Affaire n° 1997-0195-01

Par note du 8 octobre 1997, le directeur de l'eau a demandé au Conseil général des ponts et chaussées (CGPC) de diligenter une mission d'expertise et de conciliation sur la protection des captages alimentant l'agglomération mâconnaise et la gestion des rejets d'eaux pluviales de l'autoroute A 40.

Objet : Protection des captages de Mâcon et gestions des rejets d'eaux fluviales de l'autoroute A40.

Compatibilité des rejets d'eaux pluviales de l'autoroute A40 dans la Saône avec la sécurité qualitative des captages d'eau alimentant l'agglomération de Mâcon.

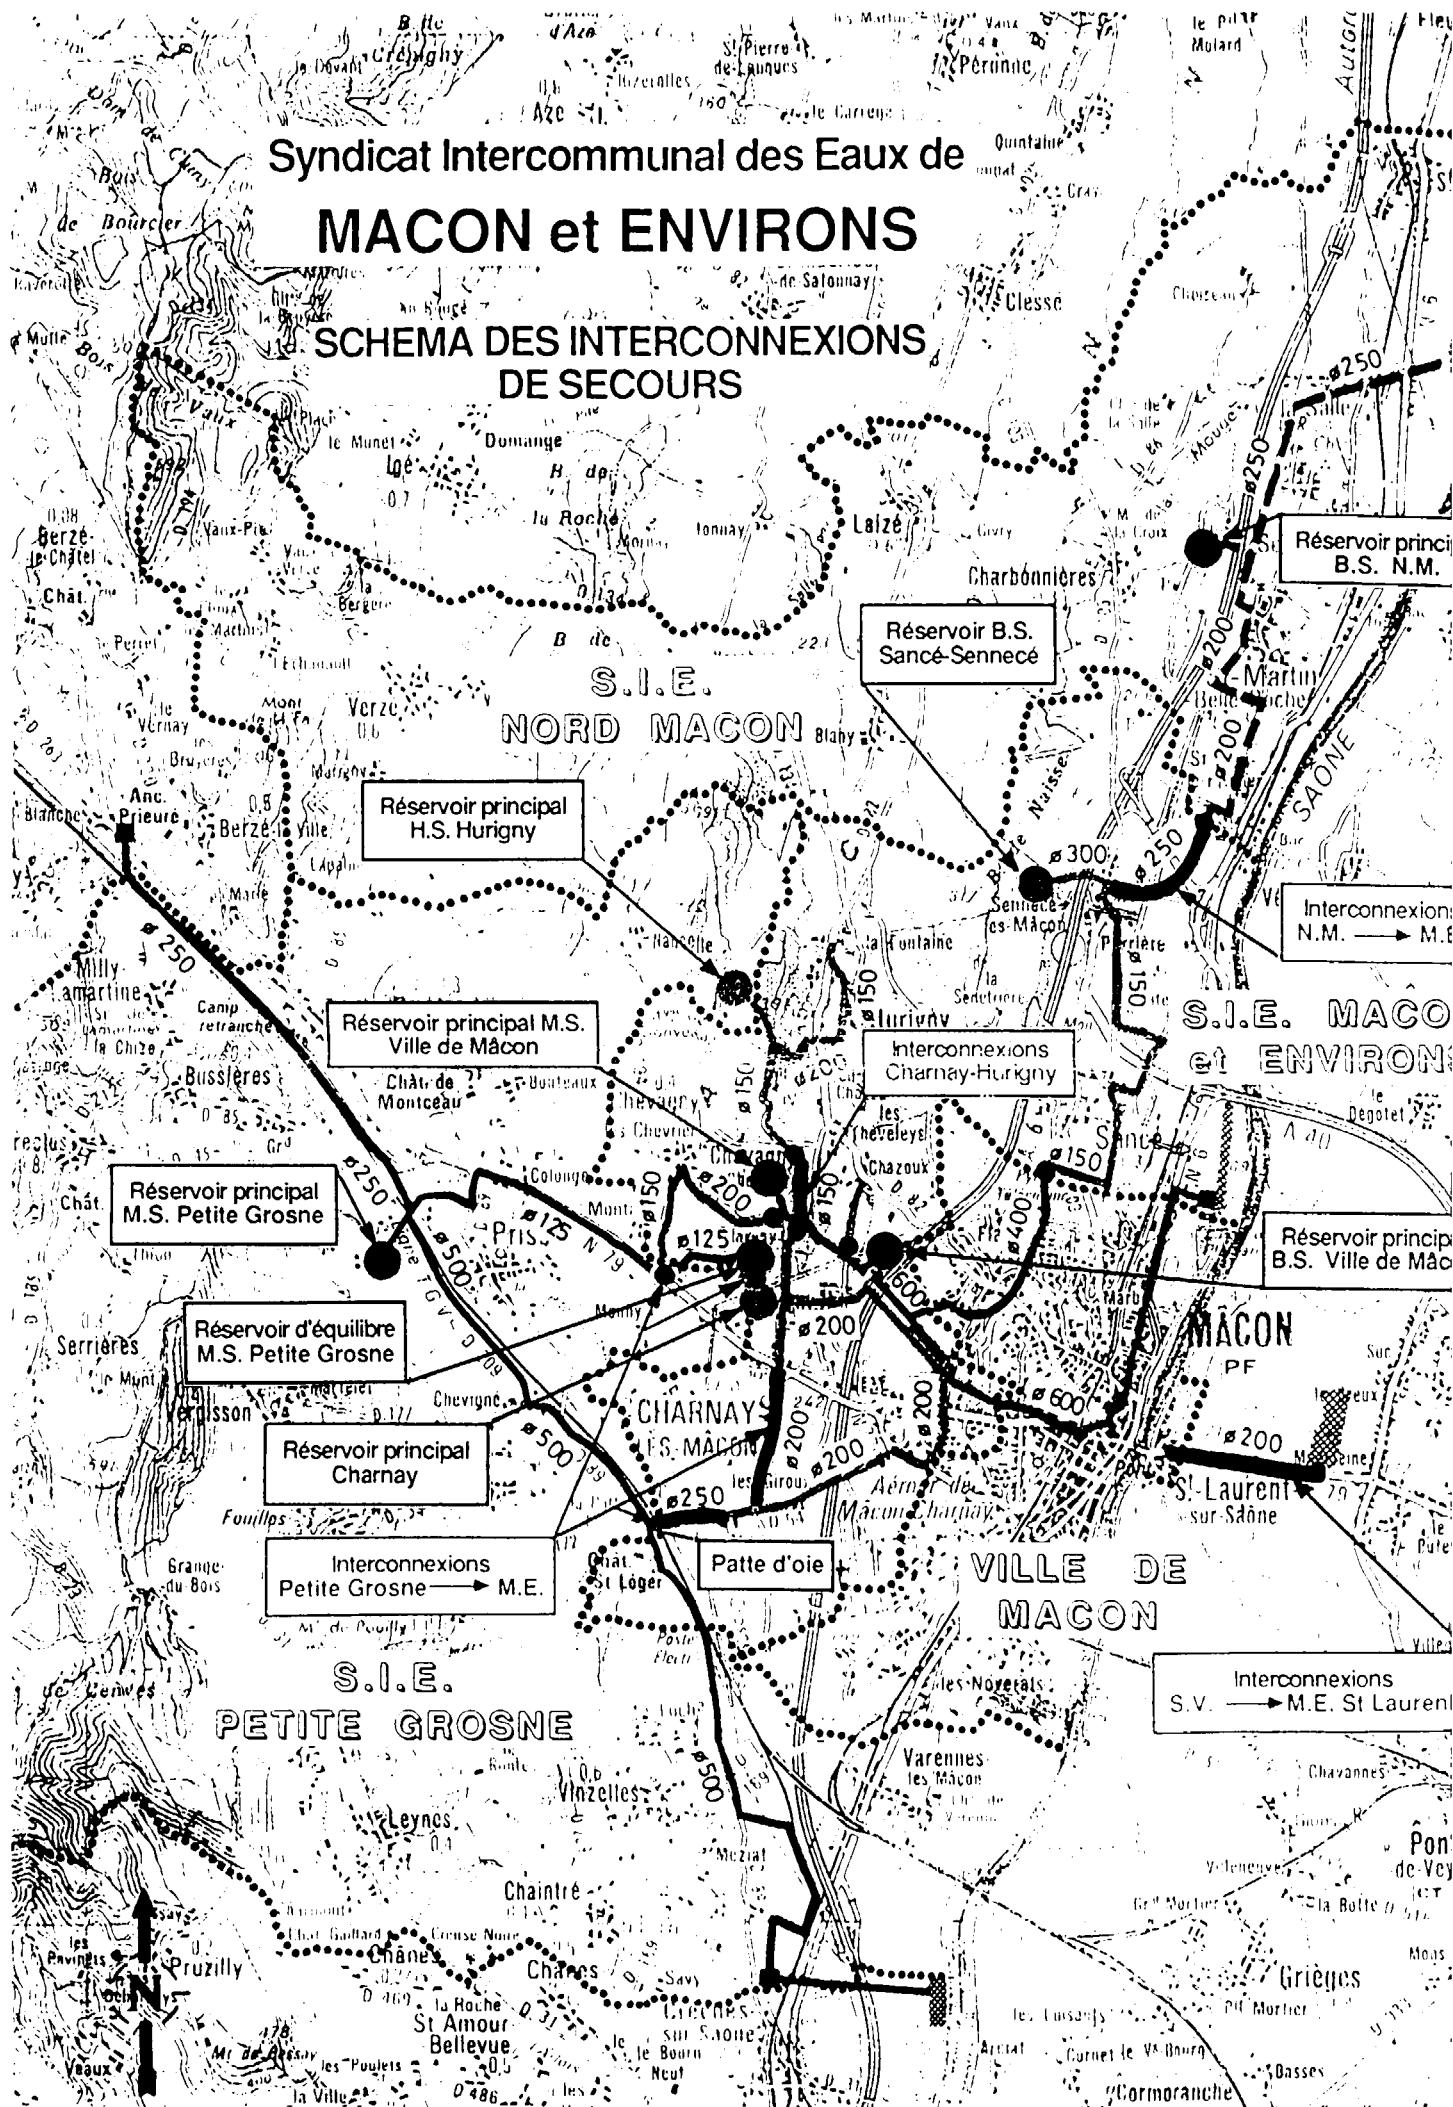
Certaines interconnexions existent d'ores et déjà (voir schéma ci-après) mais ne sont pas organisées pour permettre rationnellement des transferts d'eau massifs en cas de besoin : "face à une pollution accidentelle grave de la Saône en amont de Mâcon, l'interconnexion des ressources existantes n'apporterait aucune réponse satisfaisante" (rapport établi par M. Hoeltzel, DDAF de Saône et Loire, décembre 1997).

Toutefois, le potentiel existe, notamment à partir du syndicat des eaux de Saône-Grosne, qui exploite un champ captant en aval de Mâcon sur la commune de Crèches-sur-Saône dont la productivité est supérieure à celui de Mâcon, quoique sous influence forte de la Saône. Estimé à 800 l/sec soit 70 000 m³/j (alors qu'il en délivre moins de 20 000 actuellement), ce potentiel "permettrait de subvenir en sus de la desserte actuelle, à une grosse partie des besoins en eau actuels de l'agglomération mâconnaise (15 000 m³/j). Le même raisonnement vaut à première vue en sens inverse, hormis la filière traitement des eaux limitée à 30 000 m³/j actuellement" (cf. rapport sus-cité).

Cette première étape de renforcement de la sécurité qualitative des collectivités de rive droite apparaît comme indispensable. Elle apporterait en outre une solution aux problèmes rencontrés par le SIE du nord de Mâcon lui permettant de s'affranchir des difficultés que lui créent les pesticides (que la station de traitement des eaux du SMAM est à même de traiter) et offrirait à Mâcon une opportunité de renforcer l'alimentation de la ZI de Sennecé-les-Mâcon (cf. rapport sus-cité).

Sans doute, les captages des trois syndicats sont-ils sous la dépendance forte de la Saône et de sa qualité ; néanmoins, leur interconnexion fonctionnelle apporterait un confort de gestion bien supérieur à ce qu'il est actuellement quand on les considère individuellement, par élargissement substantiel de la marge de manœuvre en résultant face à un "incident Saône" éventuel.

Par ailleurs, la poursuite de l'interconnexion vers le sud, et notamment le SIE de Mâconnais-Beaujolais, serait de nature à parachever la solidarité de toutes les collectivités de rive droite.
